福島第一-6号機 設備状況確認結果							
複合建屋(原子炉棟含む)				タービン建屋			
6階					2階		
5階							
4階							
	原子炉棟4階	原子炉棟5階	原子炉棟6階				
3階					1階		
2階							
	原子炉棟2階	原子炉棟3階	原子炉棟4階	原子炉棟5階			
地下							
	原子炉棟地下1階	原子炉棟地下2階					
格納容器内					地下

※本ページ以降は、弊社ホームページ上のPDFデータについて、一部変換エラーがあったことから、PDFデータの訂正したものです。

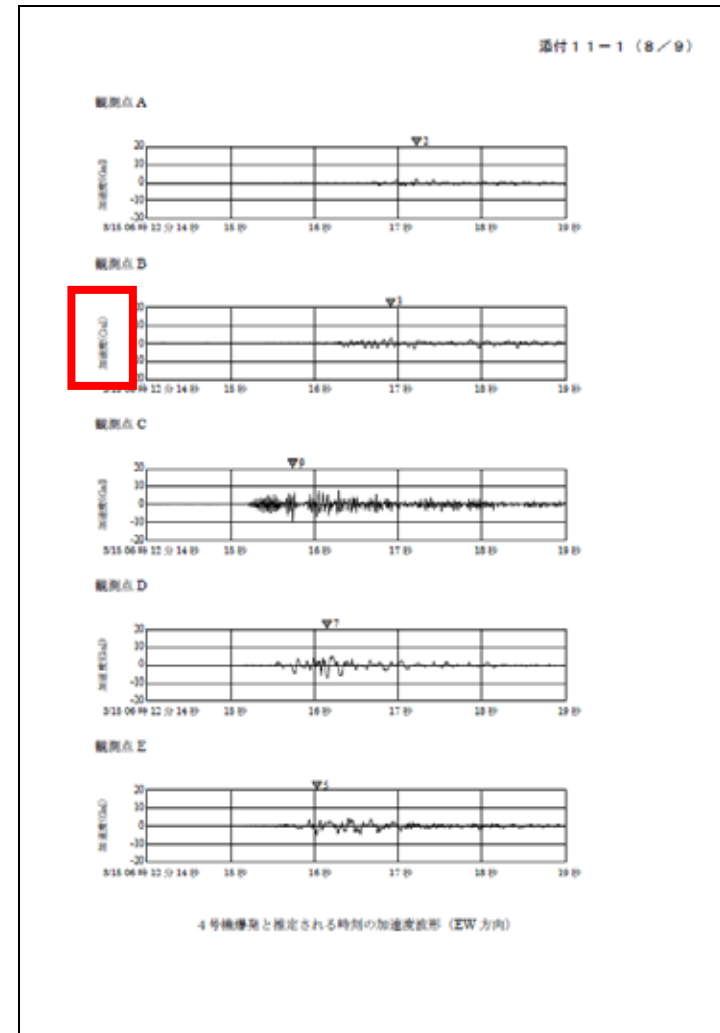
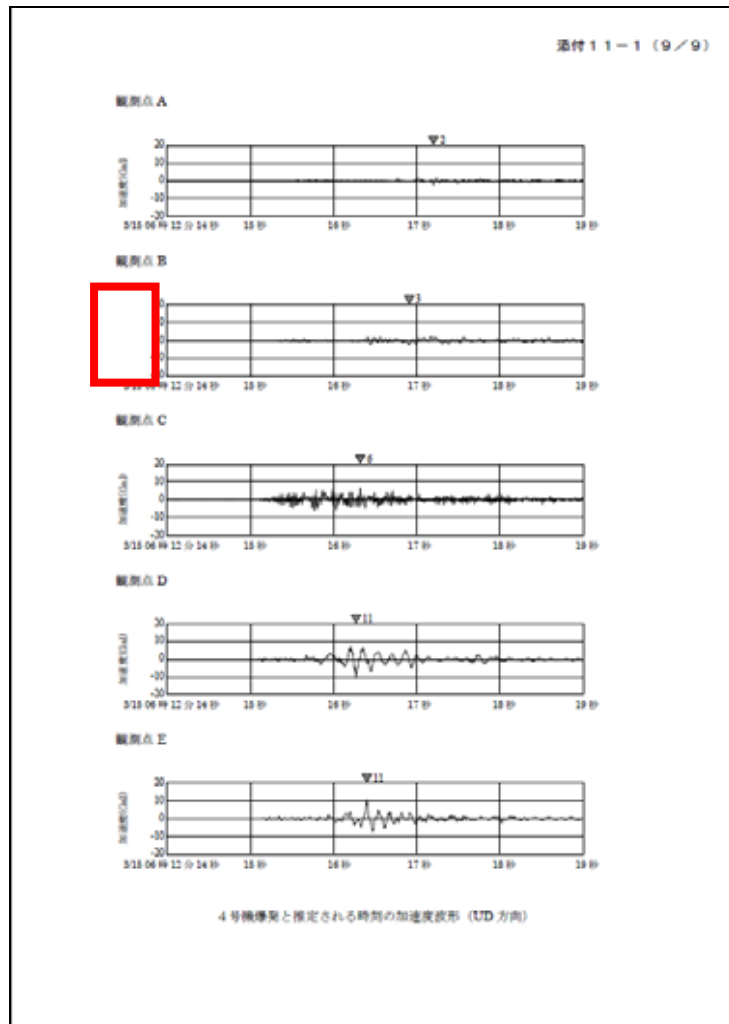
観測点 B の縦軸の「加速度 (Ga1)」の記載が欠落していたので訂正

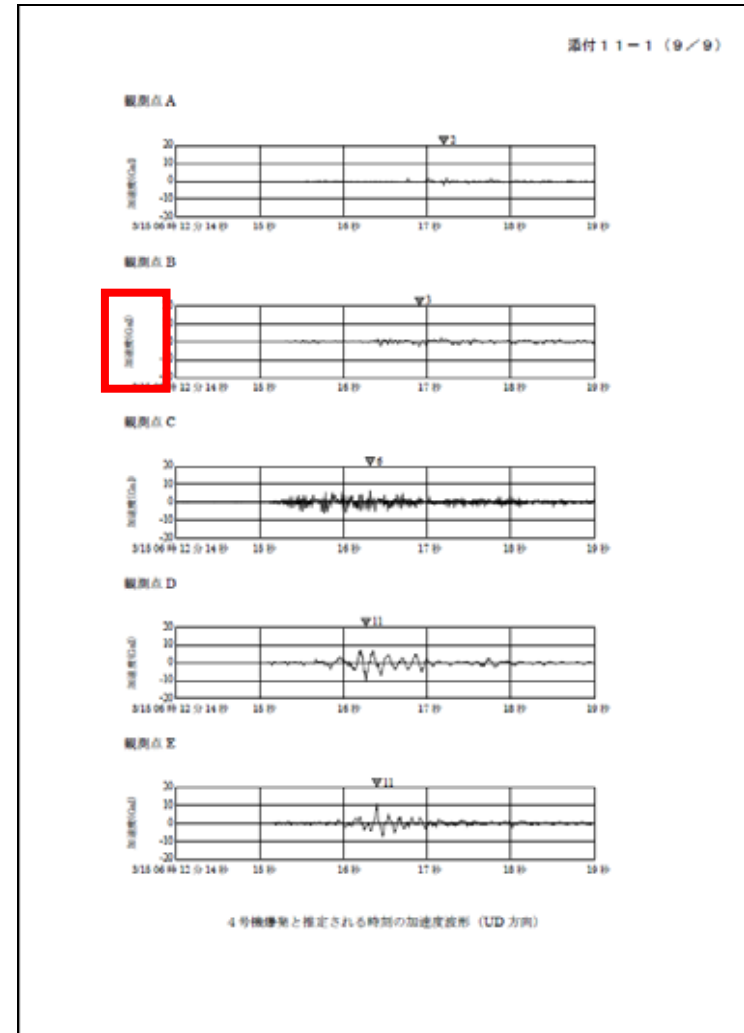
観測点 B の縦軸の「加速度 (Ga1)」の記載が欠落していたので訂正

訂正箇所：添付6-4 (2/4)

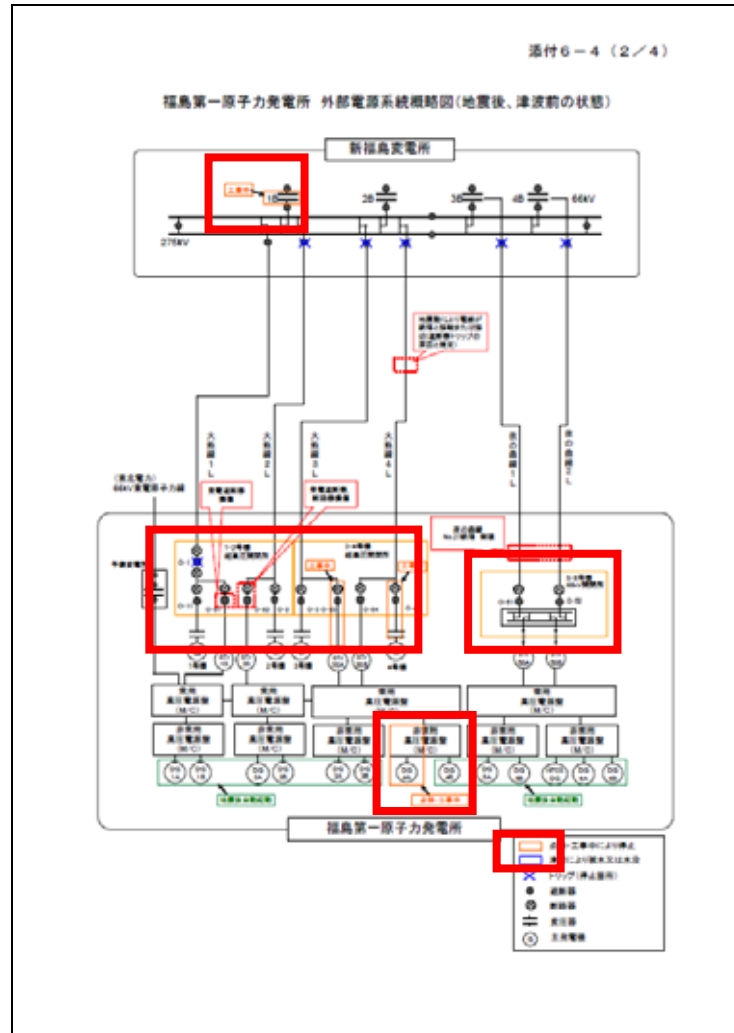
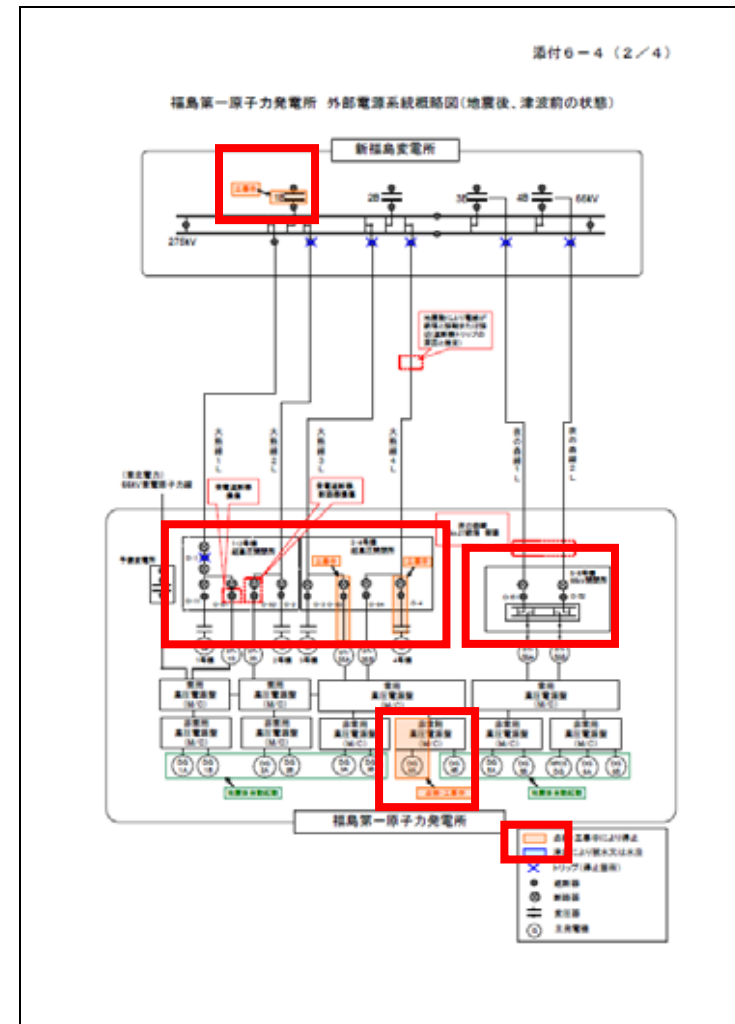
点検・工事中により停止した箇所を示すオレンジ色の塗りつぶし箇所が消えていたため訂正、前述のオレンジ色の枠との識別を明確化するため設備範囲（開閉所）を示す薄いオレンジ色の枠の色を黒に変更

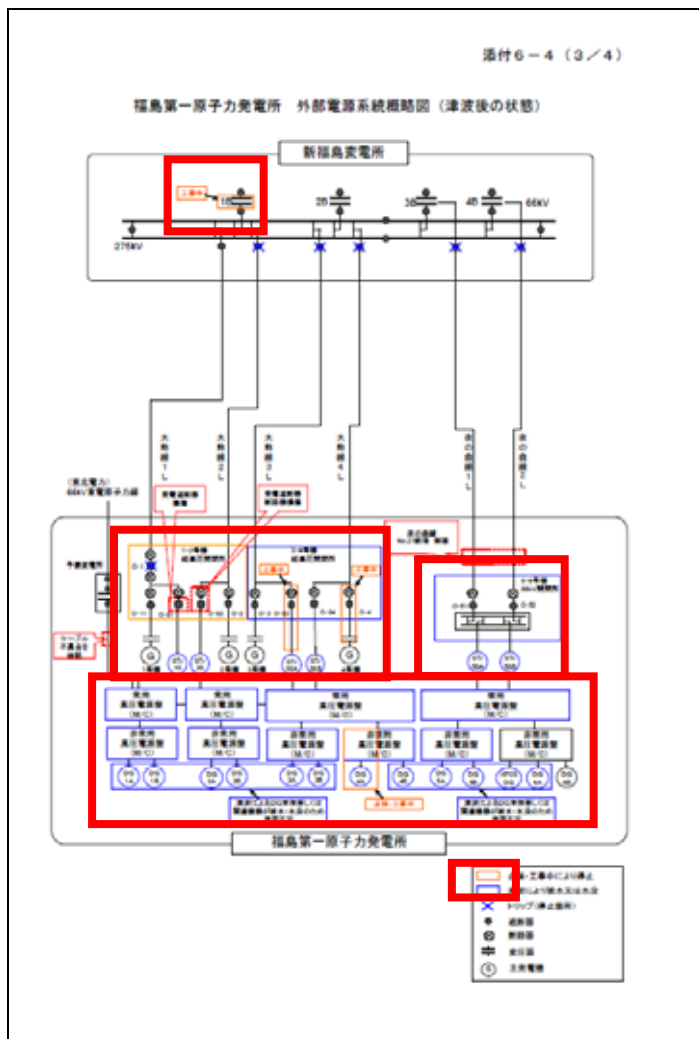
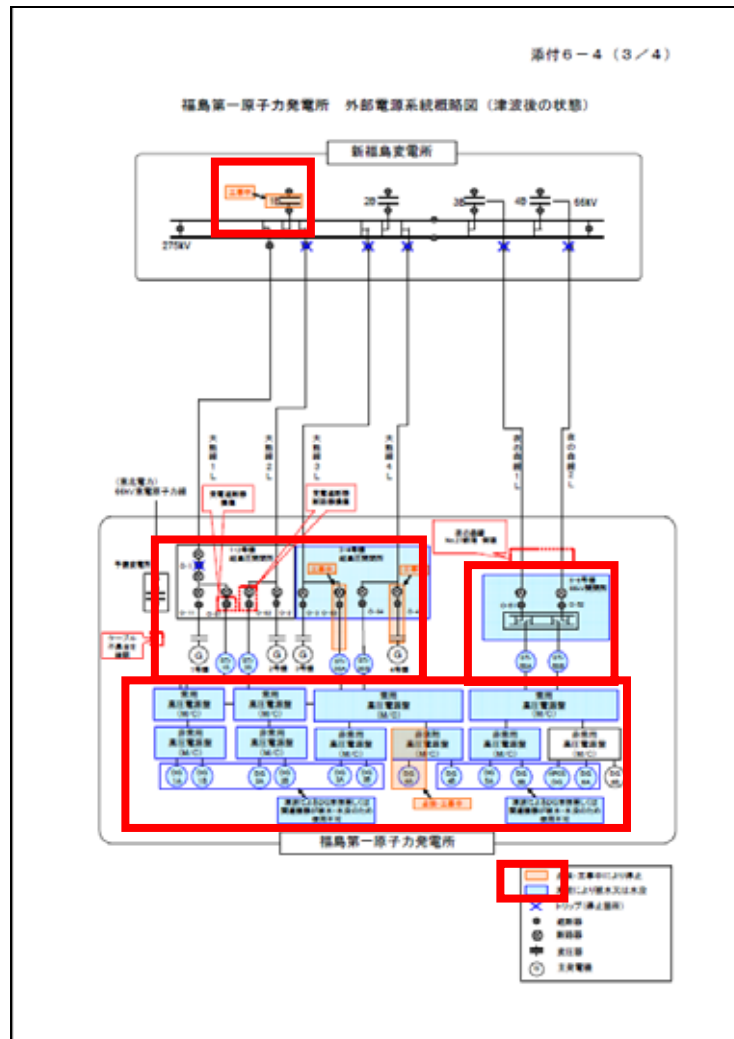
点検・工事中により停止した箇所を示すオレンジ色の塗りつぶし箇所並びに津波により被水又は水没した箇所を示す水色の塗り潰し箇所が消えていたため訂正、前述のオレンジ色の枠との識別を明確化するため設備範囲（開閉所）を示す薄いオレンジ色の枠の色を黒に変更

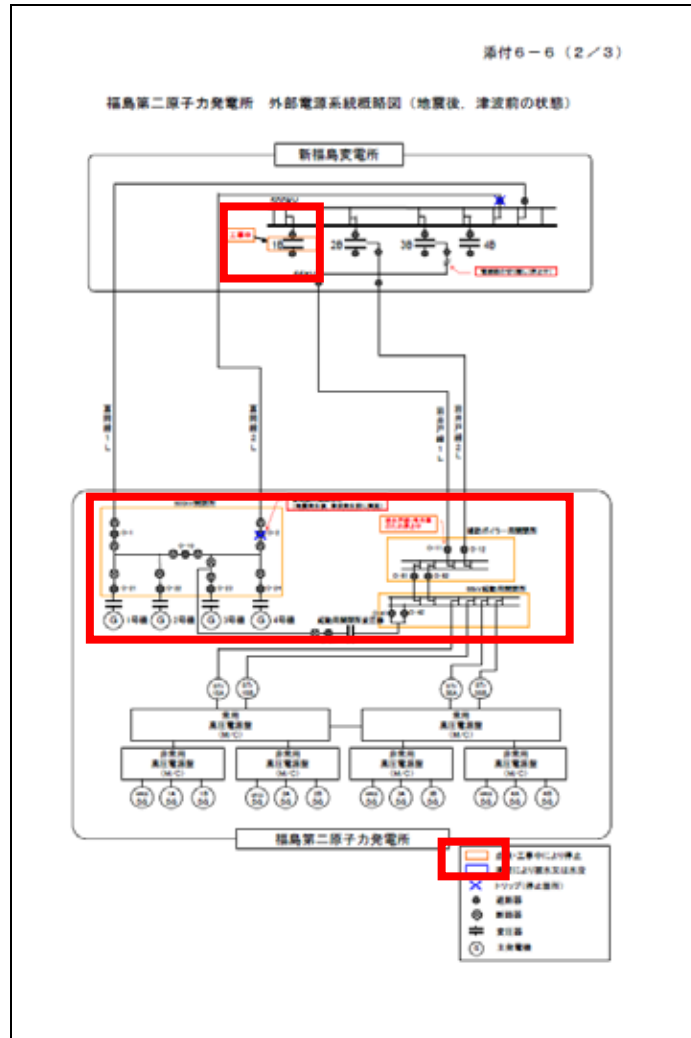
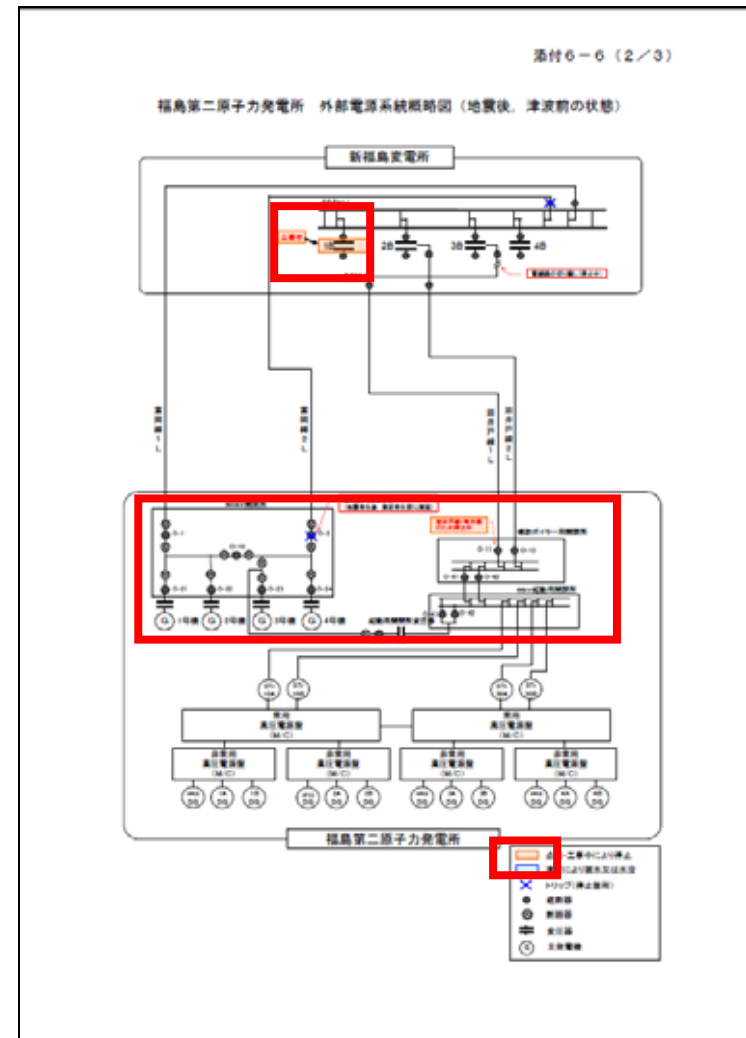
点検・工事中により停止した箇所を示すオレンジ色の塗りつぶし箇所が消えていたため訂正、前述のオレンジ色の枠との識別を明確化するため設備範囲（開閉所）を示す薄いオレンジ色の枠の色を黒に変更

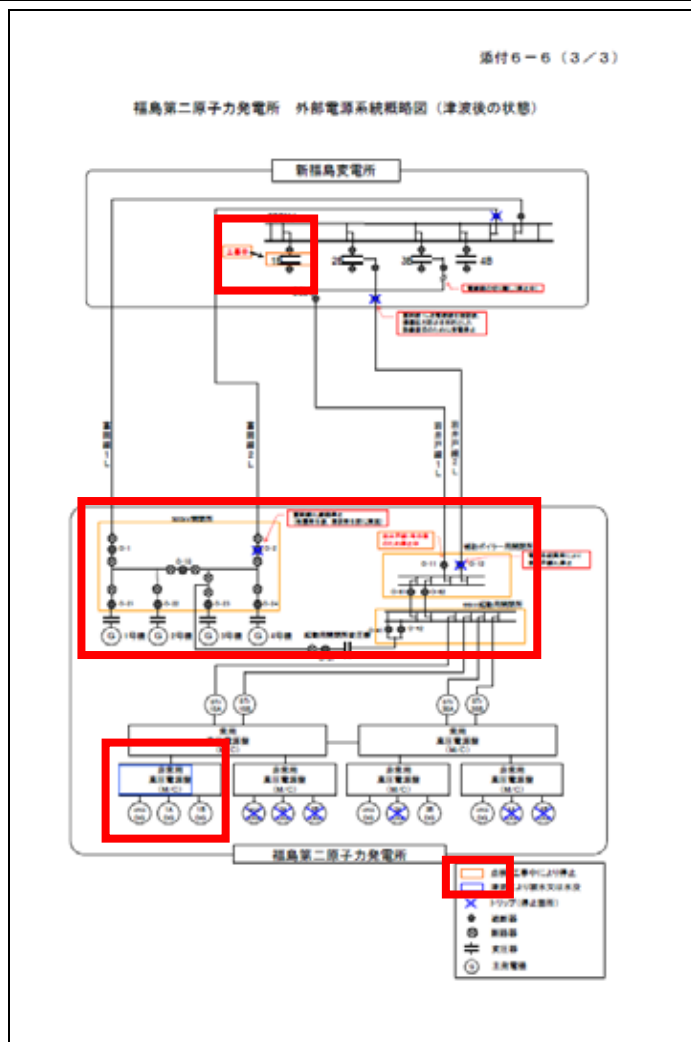
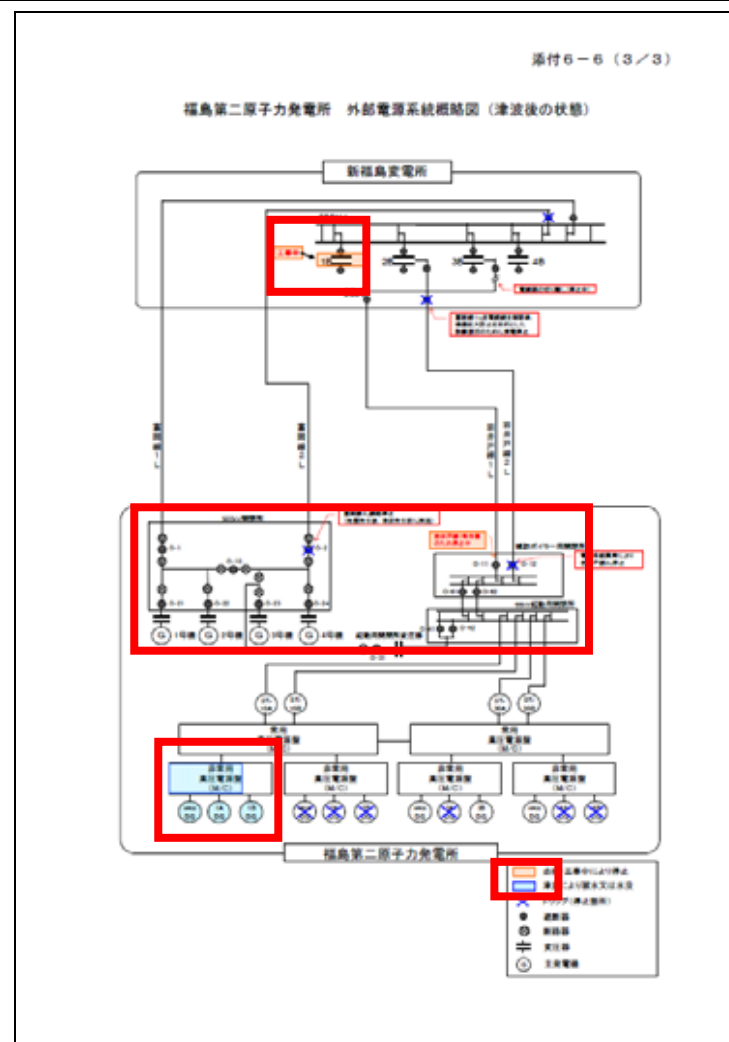
点検・工事中により停止した箇所を示すオレンジ色の塗りつぶし箇所並びに津波により被水又は水没した箇所を示す水色の塗り潰し箇所が消えていたため訂正、前述のオレンジ色の枠との識別を明確化するため設備範囲（開閉所）を示す薄いオレンジ色の枠の色を黒に変更
